**INTERVENTI PER IL DRAGAGGIO DI 2,3 M m<sup>3</sup> DI SEDIMENTI IN AREA MOLO  
POLISETTORIALE PER LA REALIZZAZIONE DI UN PRIMO LOTTO DELLA CASSA DI  
COLMATA FUNZIONALE ALL'AMPLIAMENTO DEL V SPORGENTE DEL PORTO DI TARANTO**

Titolo elaborato **STUDIO IMPATTO AMBIENTALE**  
**RISCONTRO NOTA COMMISSIONE TECNICA DI VERIFICA AMBIENTALE**  
**NOTA PROT. N° CTVA - 2013 - 1317 DEL 11/04/2013**

Elaborato  
**SIA 011**

**OGGETTO: Istruttoria VIA "Interventi per il dragaggio di 2,3 Mm<sup>3</sup> di sedimenti in area Molo Polisettoriale e per la realizzazione di un primo lotto per la cassa di colmata funzionale all'ampliamento del V sporgente del Porto di Taranto" - Proponente Commissario straordinario e Presidente dell'Autorità Portuale di Taranto - Richiesta Integrazioni nota MATTM prot. n. CTVA-2013-1317 del 11/04/2013**

c) mappa delle caratteristiche delle biocenosi bentoniche . In rosso l'area di interventi (Fonte: pag 41 dello Studio di Incidenza Ambientale)

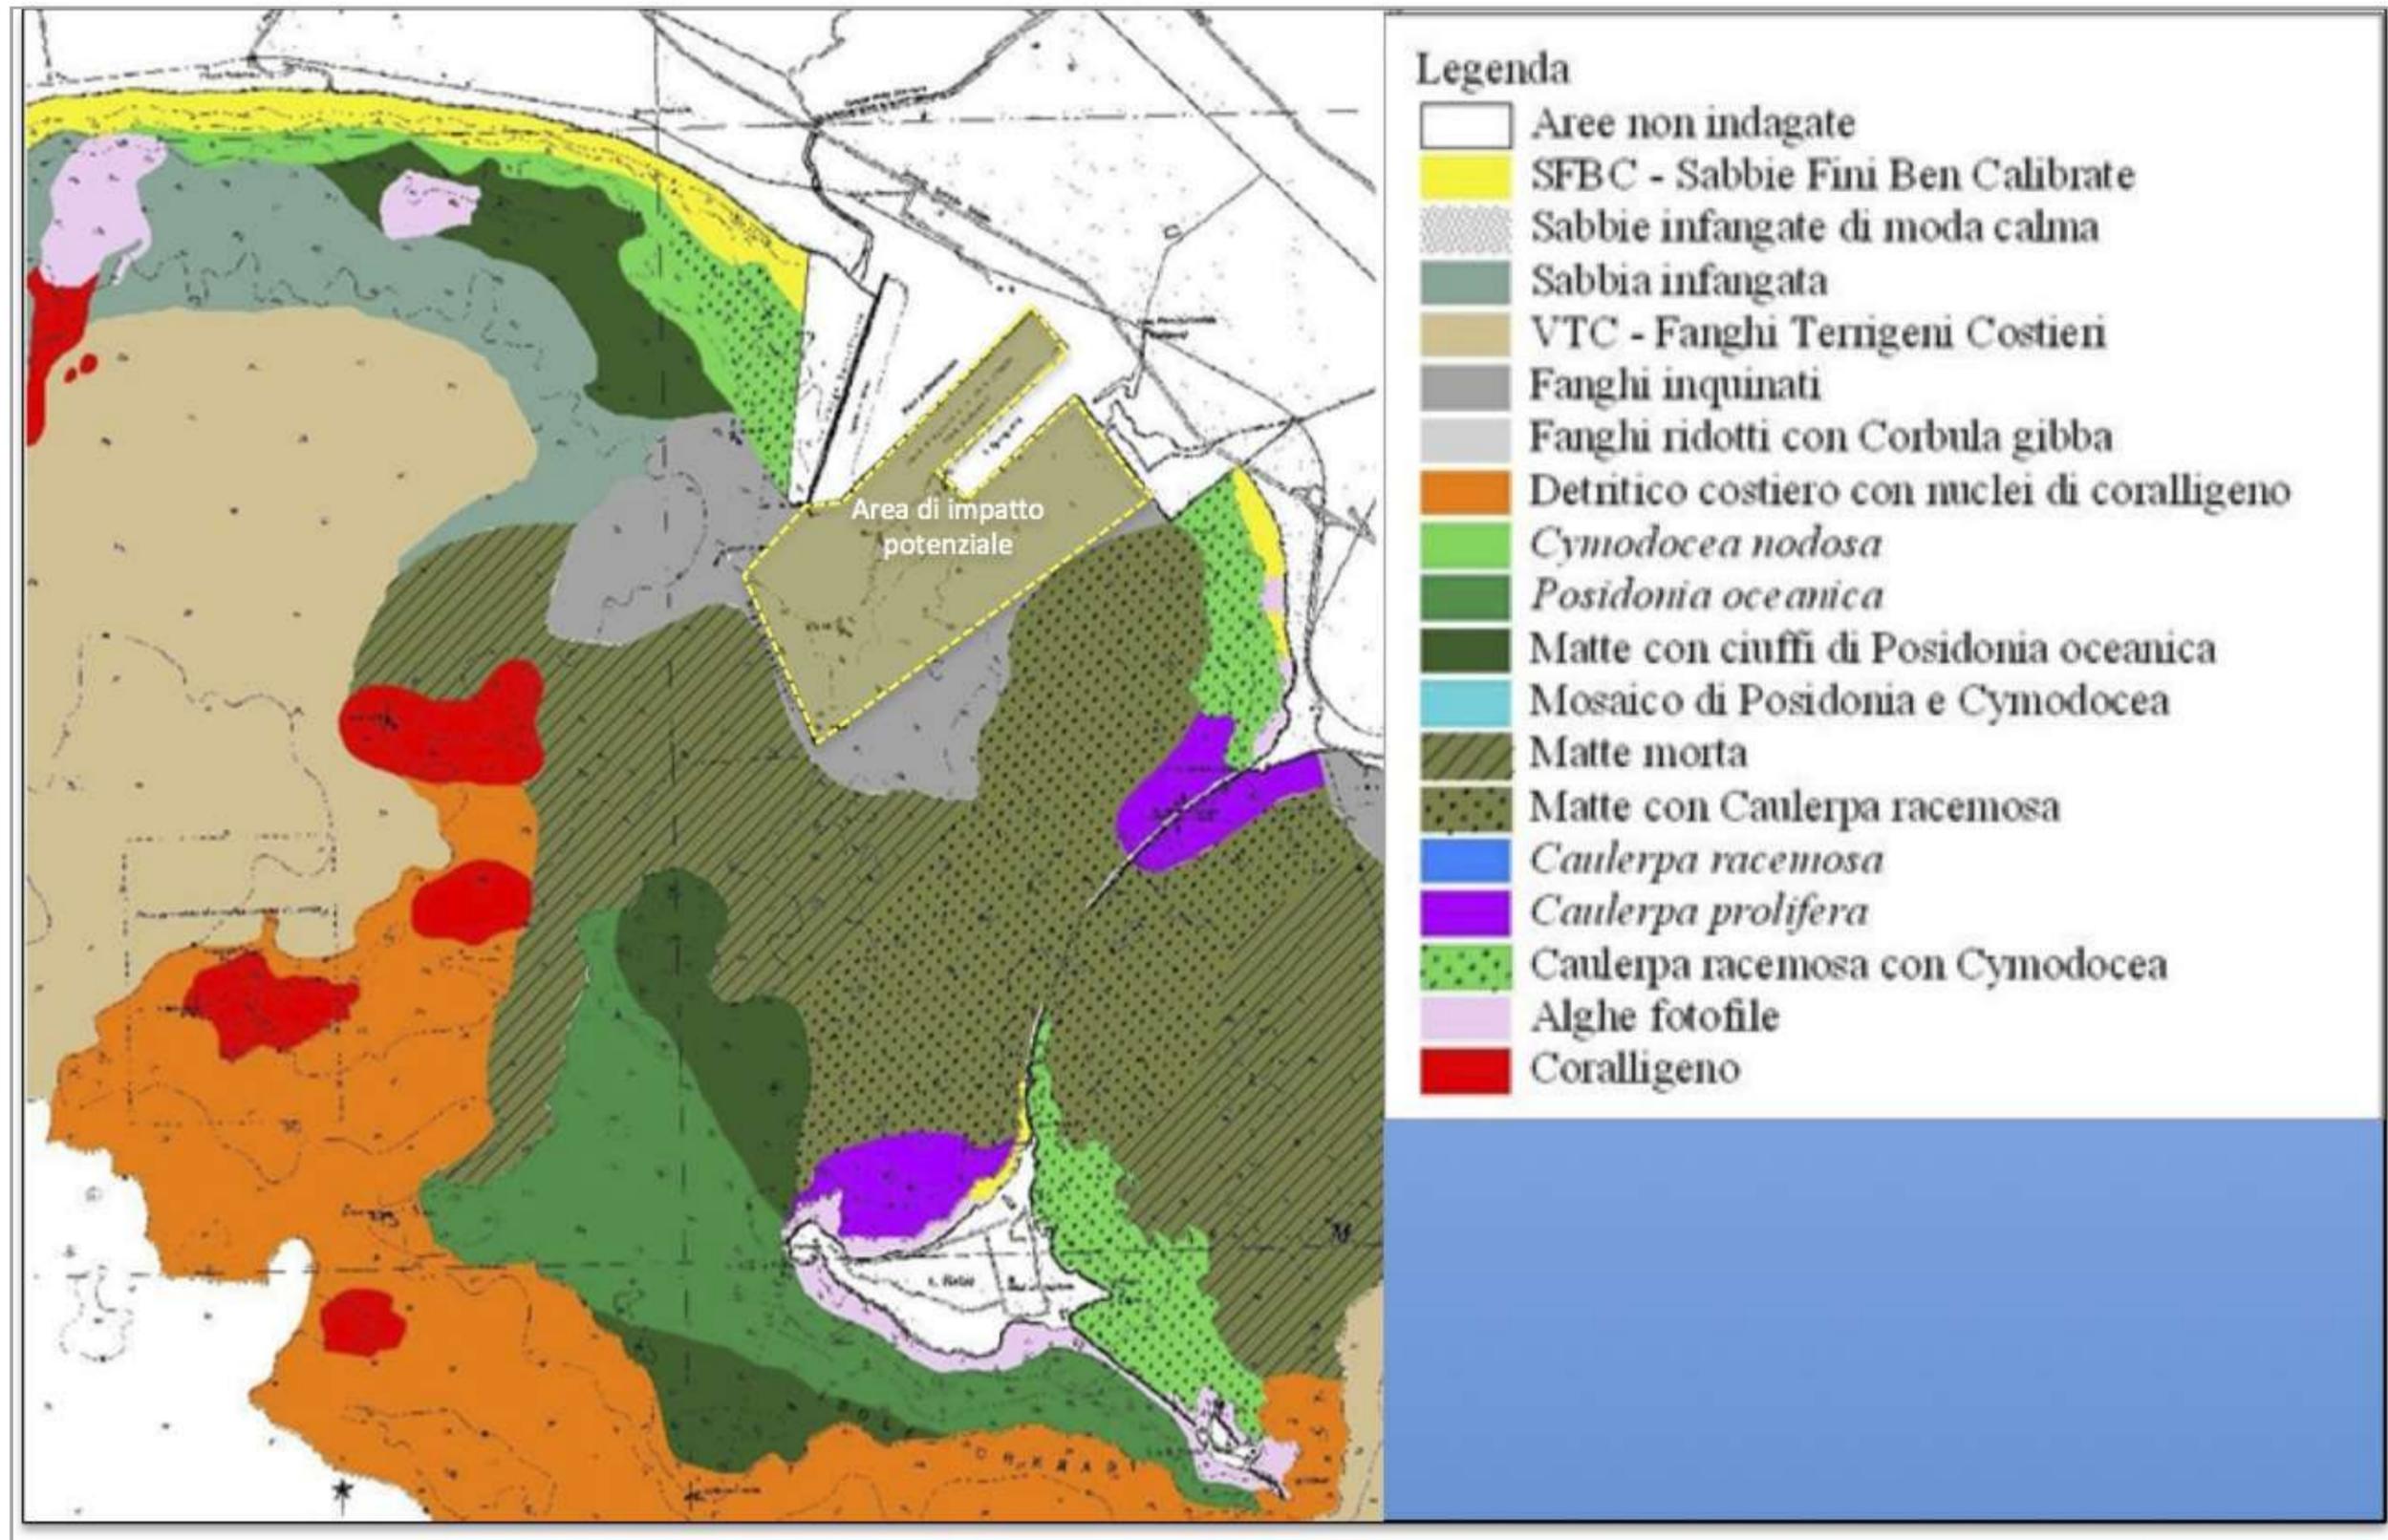
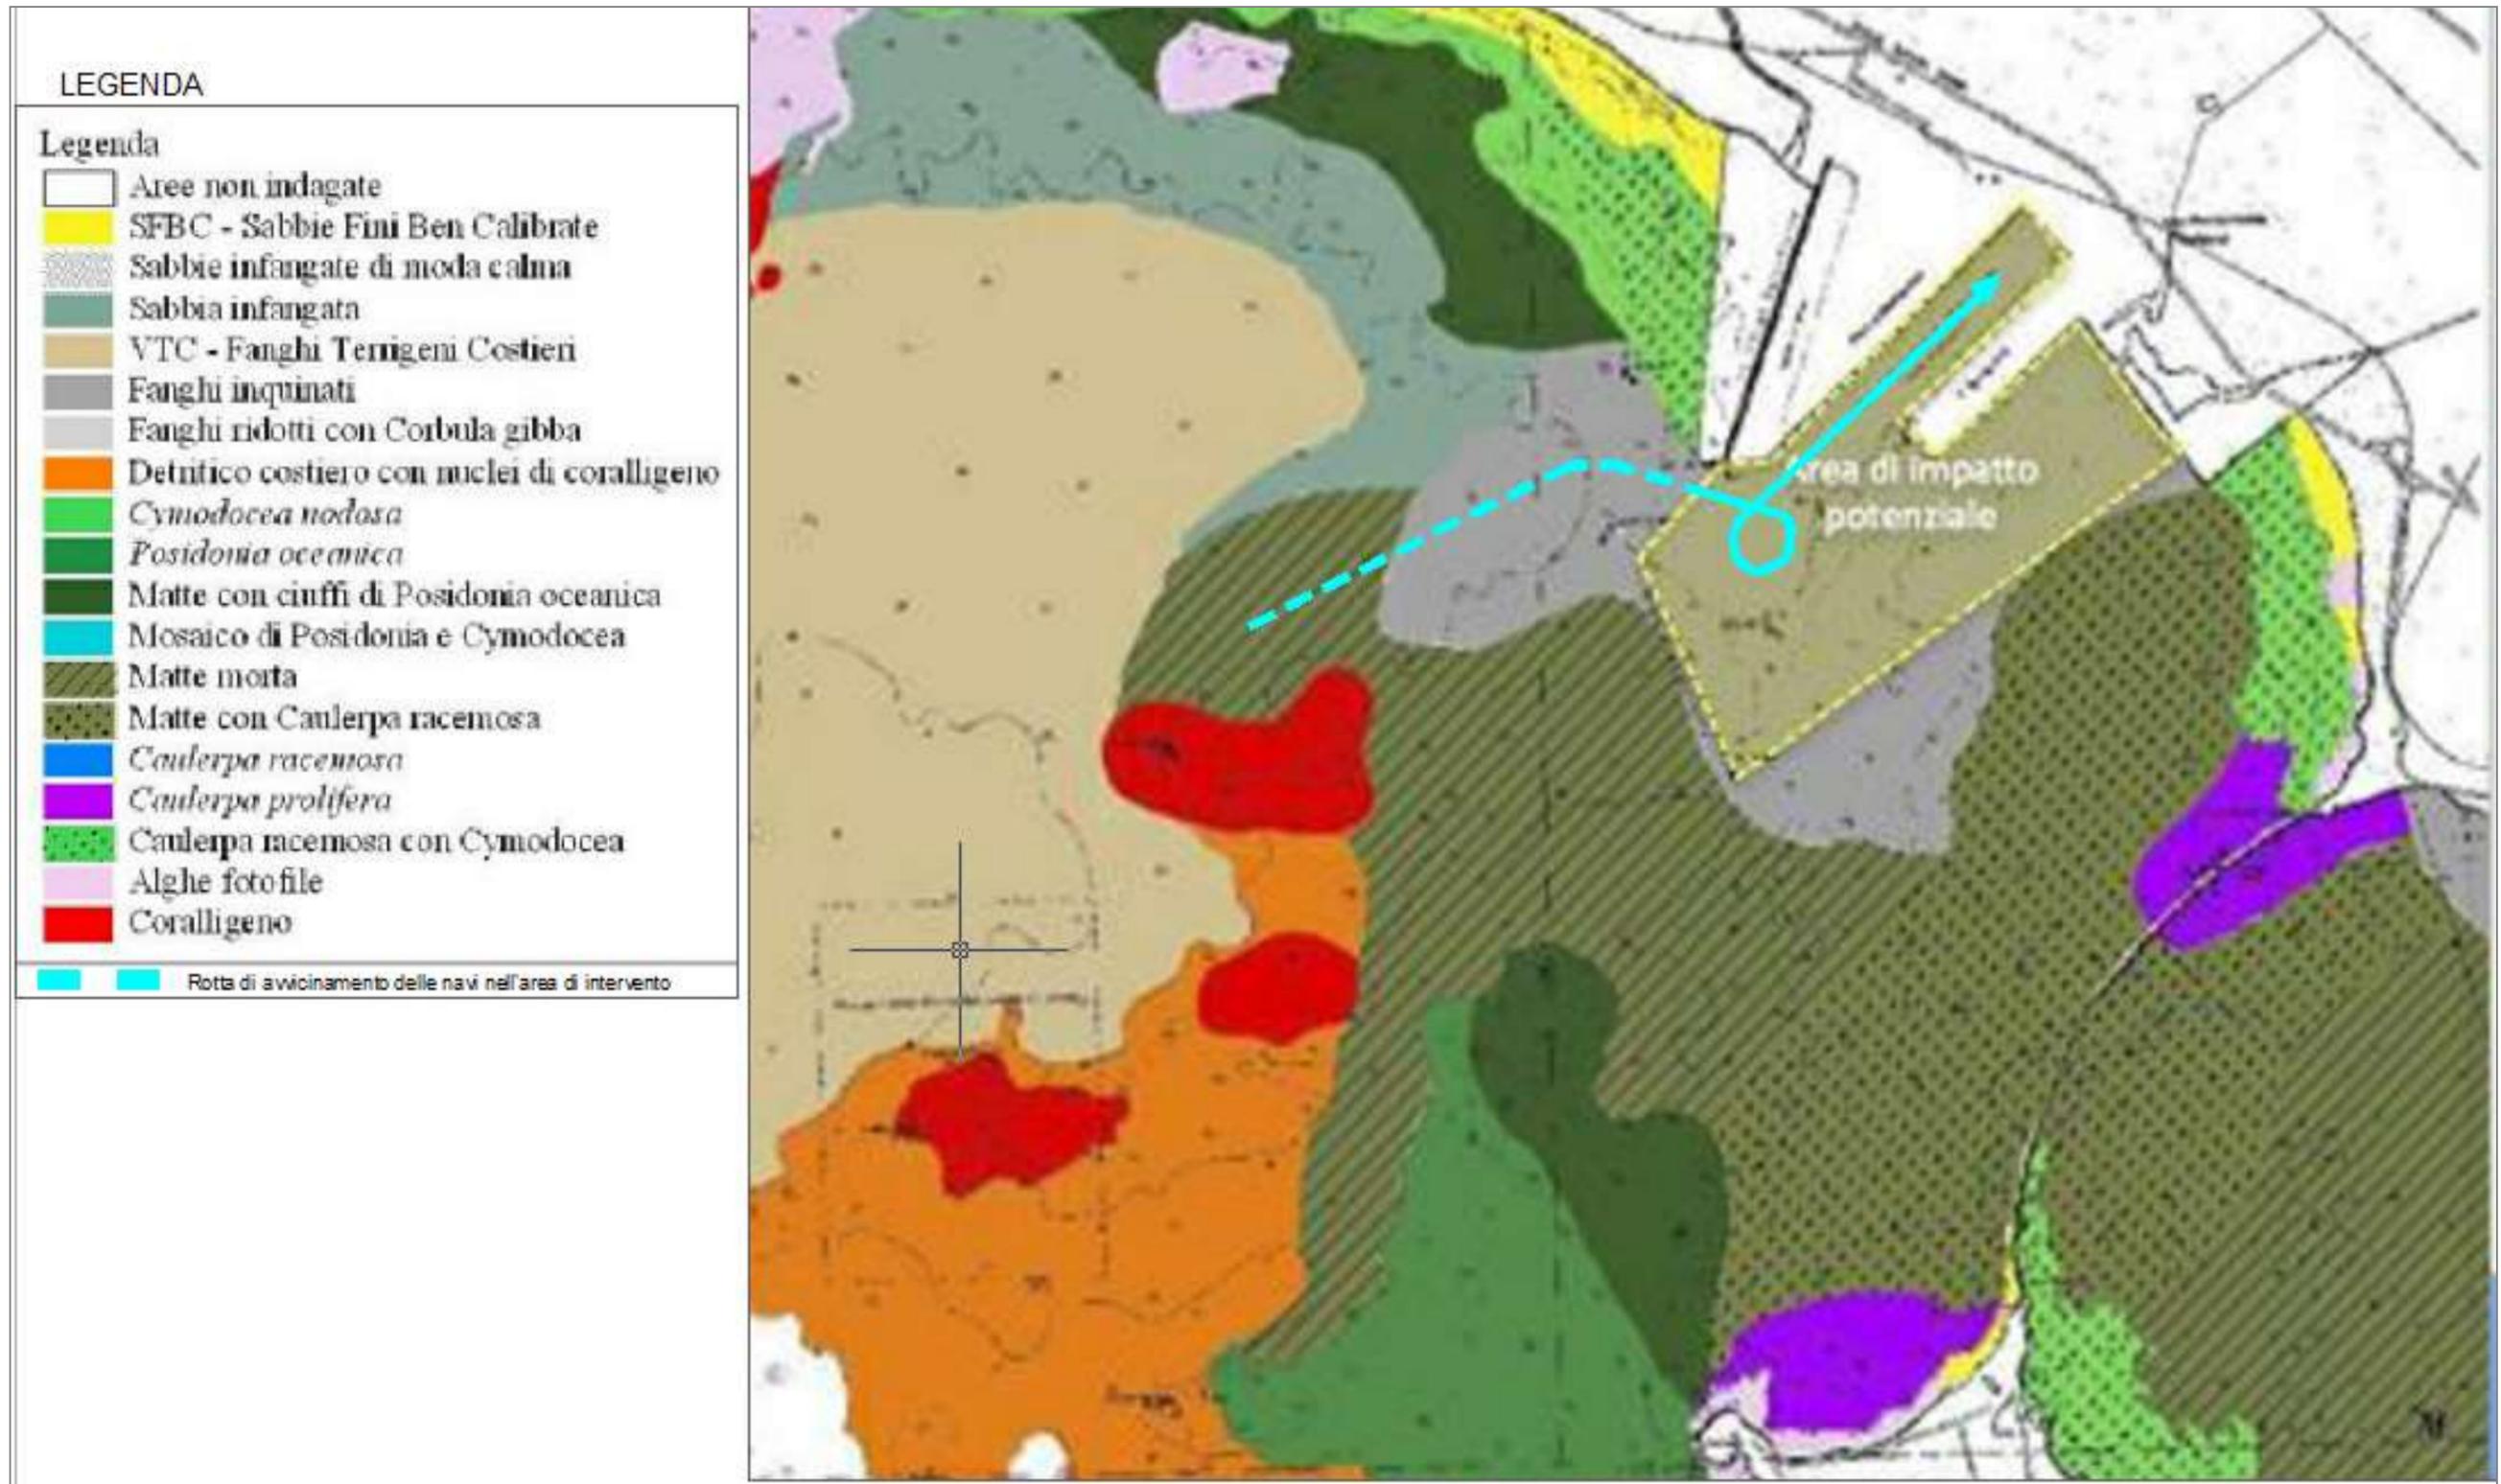
*27. nell'ambito dello studio sulla dispersione dei sedimenti da dragaggio nell'ambiente marino, indicare eventuali incidenze sulle praterie di Posidonia oceanica e Cymodocea nodosa nonché sul coralligeno presenti nel golfo di Taranto, in ordine alle perturbazioni del regime ondoso e correntometrico locale e alle escursioni di marea e in considerazione dell'alto livello ecotossicologico dei sedimenti stessi. Indicare eventuali incidenze su tali aree protette dovute alla modifica del regime correntometrico marino locale e del trasporto solido a seguito della realizzazione dei dragaggi e delle opere;*

Sono state elaborate tre tavole progettuali al fine di presentare graficamente le problematiche in oggetto:

- a) Tavola rotte per la localizzazione degli attraversamenti delle navi nel golfo di Taranto;
- b) Tavola elaborato 12 Tav. 11.3 distanze dalle aree protette;

- c) Mappa delle caratteristiche delle biocenosi bentoniche;
- d) Rielaborato della Mapping on the benthic communities in the Taranto seas;
- e) Sovrapposizione della Rotta avvicinamento navi su mappa biocenosi bentoniche.
